改善箇所説明図

基準不適合内容

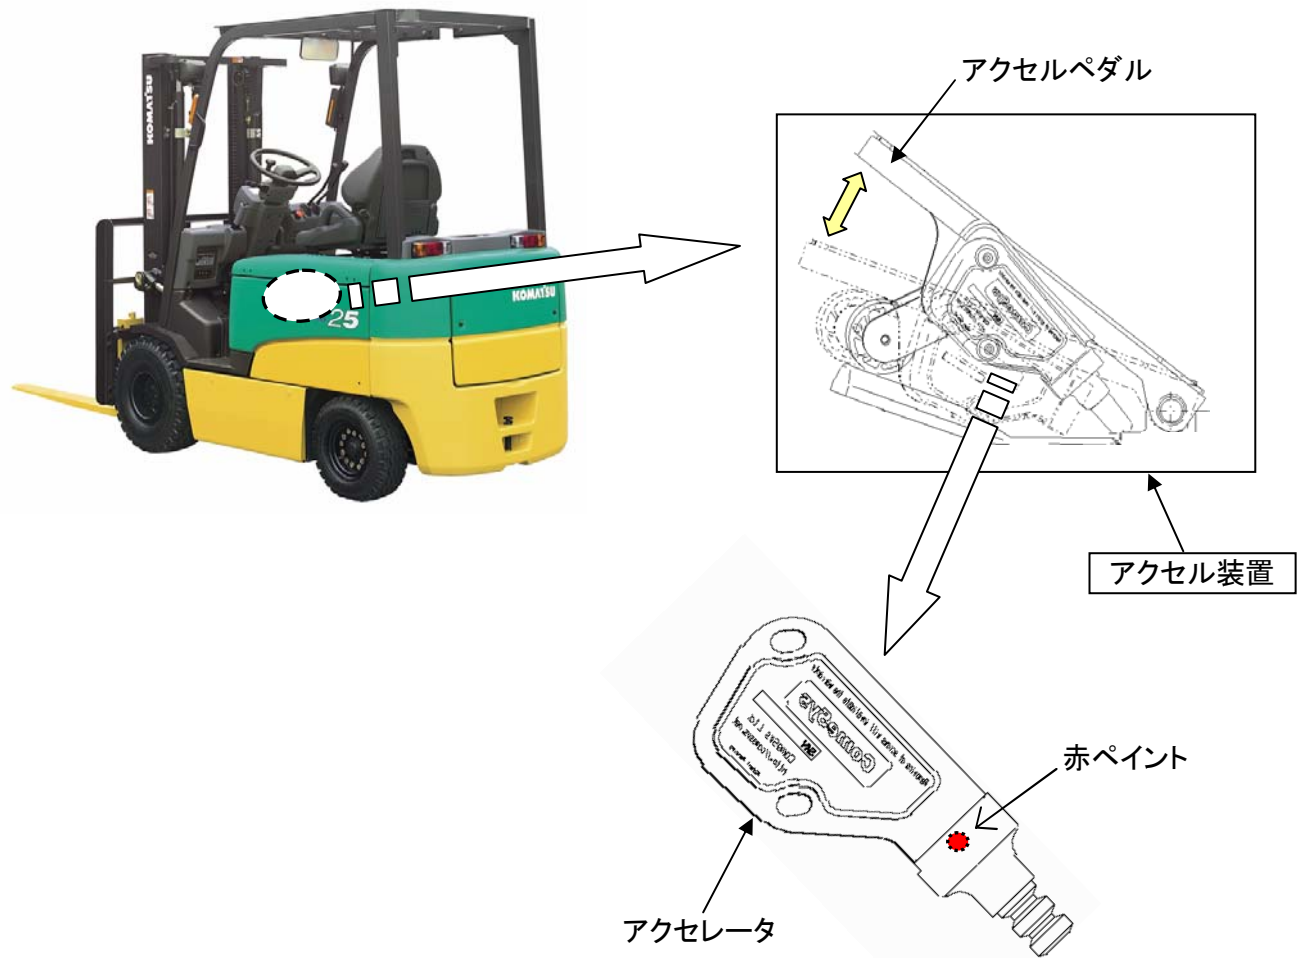
電動式フォークリフトの車両走行速度を制御するアクセルペダルにおいて、電気回路が不適切なため、ハンドル操作時の電気ノイズの影響を受け、誤動作することがある。そのため、前後進切換えレバーが入った状態でハンドル操作を行うと、当該電気ノイズによりモーターの回転が上がり、最悪の場合、車両が走行するおそれがある。

全車両、アクセル装置一式を対策品と交換する。

アクセルペダル外側面に赤ペイントを塗布する。
